GRS Soluções Em Engenharia Ltda
www.grs.eng.br
Relatório Analítico de Visita Técnica

Nome do Cliente: Câmara Municipal de Piracicaba

Projeto: 3797

Data da Visita: 20/10/2021 Data do relatório: 13/12/2021 Base Normativa: Instruções Técnicas do Corpo de Bombeiros

Evidência 01

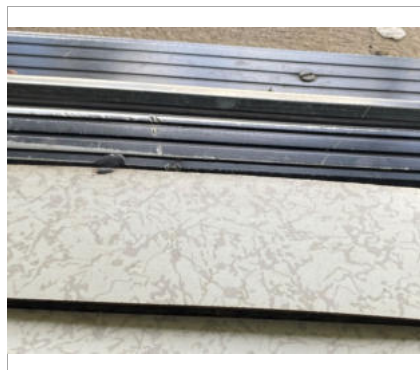
Existem pisos soltos na entrada principal com forração solta provocando alturas maiores que 5 mm contrariando a NBR 9050/20 - Item 6.3.7.

Norma	Solução
NBR 9050/20	Refazer o piso nivelando o piso para que não haja desníveis desnecessários.

Evidência 01

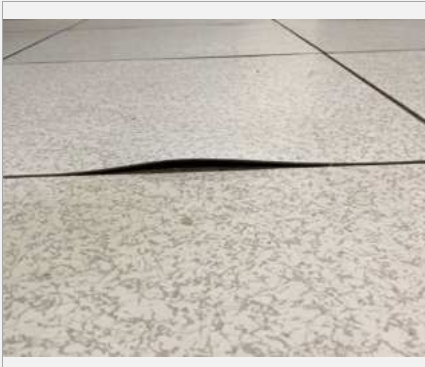
Existem pisos soltos em algumas salas do térreo com forração solta provocando alturas maiores que 5 mm contrariando a NBR 9050/20 - Item 6.3.7.

Refazer o piso de maneira que não apresente desníveis maiores que 5 mm conforme item 6.3.7 da NBR 9050/20.

Evidência 01

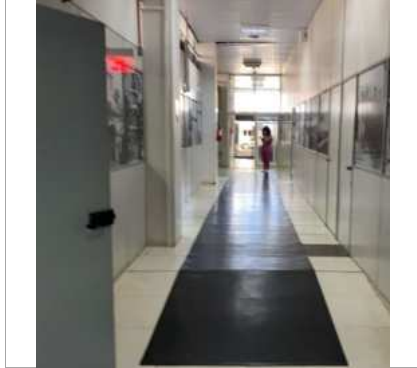
Existem portas de acesso a escada protegida que não permanecem fechadas e nem possuem de dispositivos de fechamento automáticos contrariando o item 5.5.4.5 da Instrução Técnica 11/19.

Norma	Solução
IT 11/19	Realizar manutenção nas molas das portas para que elas parem fechadas ou instalar sistemas de fechamento automático.

Evidência 02

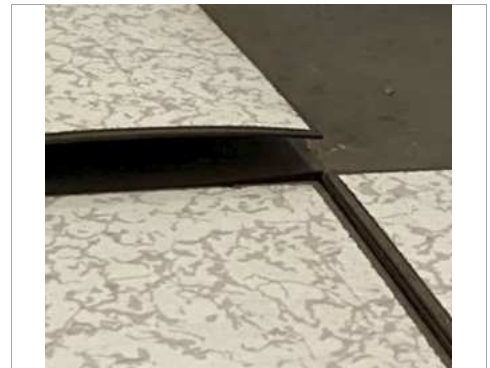
Existem pisos soltos na sala de imprensa com forração solta provocando alturas maiores que 5 mm contrariando a NBR 9050/20 - Item 6.3.7.

Norma	Solução
9050/20	Refazer o piso de maneira que não apresente desníveis maiores que 5 mm conforme item 6.3.7 da NBR 9050/20.

Evidência 01

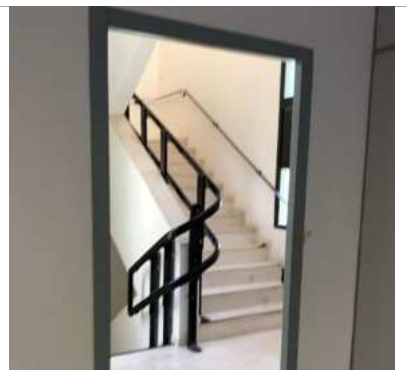
Existem portas de acesso a escada protegida que não permanecem fechadas e nem possuem de dispositivos de fechamento automáticos contriando o item 5.5.4.5 da Instrução Técnica 11/19.

Realizar manutenção nas molas das portas para que elas parem fechadas ou instalar sistemas de fechamento automático.

Evidência 01

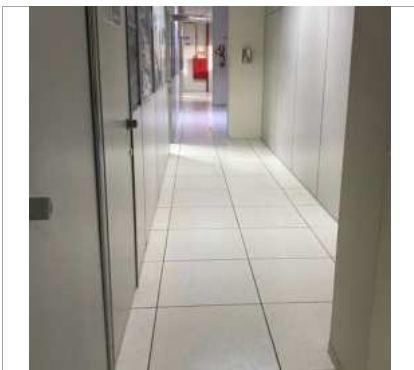
Os pilares no corredor do segundo pavimento estão diminuindo a passagem no corredor, contrariando o tamanho máximo de 10 cm descrito no item 5.4.3.1 e Figura 1 da IT 11/19.

Norma	Solução
IT 11/19	Aumentar o corredor de maneira que mesmo com os pilares o corredor possua no mínimo 1,20 m considerando que são maiores que 25 cm.

Evidência 02

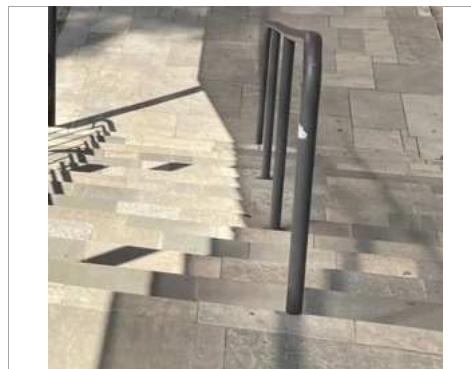
Não foram encontrados corrimãos intermediários contínuos no meio da escada de acesso do fundo contrariando o item 5.8.2.3, da Instrução Técnica 11/19.

Norma	Solução
IT 11/19	Instalar corredor intermediário contínuo conforme item 5.8.2.3, da Instrução Técnica 11/19.

Evidência 01

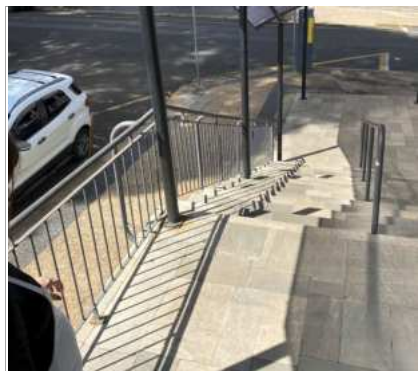
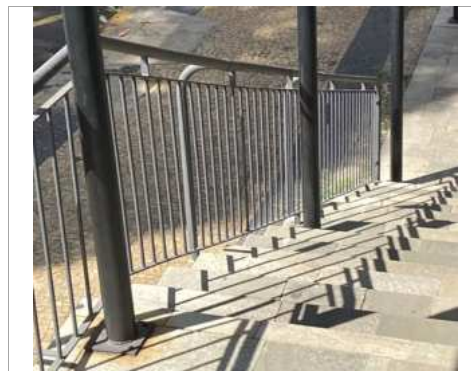
Não foram encontrados corrimãos dois lados da escada externa do fundo contrariando o item 5.7.1.1, letra "e" da Instrução Técnica 11/19.

Norma	Solução
IT 11/19	Instalar corrimãos nos lados externos da escada externa conforme item 5.7.1.1, letra "e" da Instrução Técnica 11/19.

Evidência 01

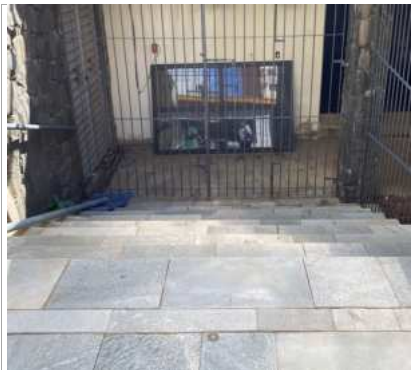
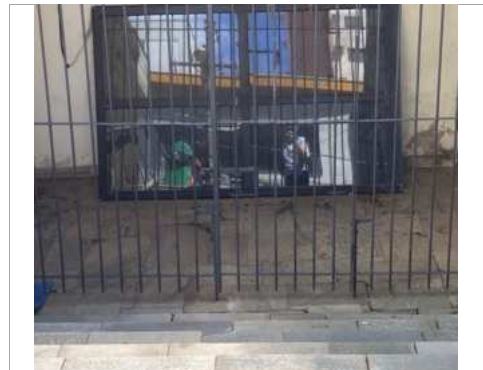
Não foram encontrados corrimãos dois lados da escada externa que dá acesso ao térreo contrariando o item 5.7.1.1, letra "e" da Instrução Técnica 11/19.

Norma	Solução
IT 11/19	Instalar corrimãos nos lados externos e no meio da escada externa conforme item 5.7.1.1, letra "e" da Instrução Técnica 11/19.
